JMTR廃止措置に伴う 大洗(北地区)原子炉施設保安規定の 変更認可申請について

令和2年12月14日

国立研究開発法人日本原子力研究開発機構
高速炉・新型炉研究開発部門
大洗研究所 材料試験炉部

ケーブルを切り離す(案)

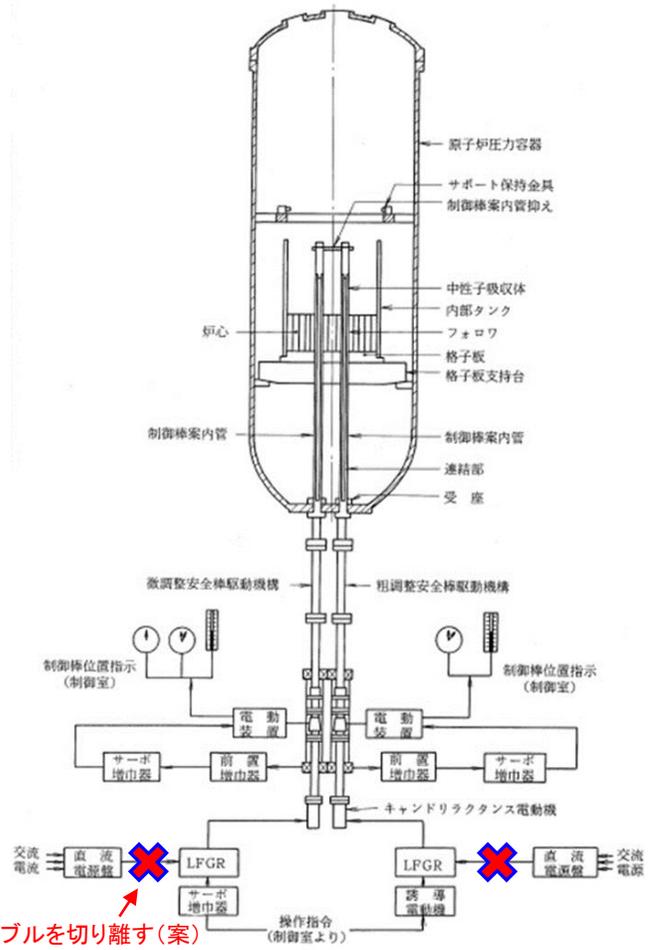
JMTR廃止措置計画の第1段階で行う原子炉の機能停止措置についての記載を追加する。

(恒久停止措置)
第8条 原子炉課長は、恒久停止措置として、炉心から制御棒を取り外し、制御棒駆動装置の電源ケーブルを切り離さなければならない。

原子炉の機能停止措置として、既に炉心から全ての燃料要素が取り出されており、燃料要素取出し後の炉心にはダミー燃料又は反射体要素が装荷されていることから、燃料要素を炉心へ装荷することが不可能な状態となっている。また、制御棒の取り外し及び制御棒駆動装置の電源ケーブルの切離しを行い、恒久的に原子炉が起動できない状態とする。

件名	場所	解体対象施設			着手要件	概要	安全確保対策	完了要件
		施設区分	設備等の区分	設備(建物)名称 ^{※1}				
原子炉機能停止措置	管理区域内	計測制御システム施設	制御設備	・制御棒 ・制御棒駆動装置	対象設備が供用を終了していること。	<ul style="list-style-type: none"> ・制御棒の取り外しを行う。 ・取り外した制御棒はチャンネル内に保管する。 ・制御棒駆動装置の電源ケーブルの切離しを行う。 	<ul style="list-style-type: none"> ・維持管理している廃止措置対象施設の機能に影響を与えない方法を計画する。 ・必要に応じて作業区画、機材等について、養生等の汚染拡大防止措置を行う。 ・重量物の取扱いに対する安全対策として、重量物に適合した揚重設備の使用等の措置を講じる。 ・一般労働災害防止対策として、感電防止対策等を講じる。 	対象となる設備の取り外し及び切離しが完了すること。
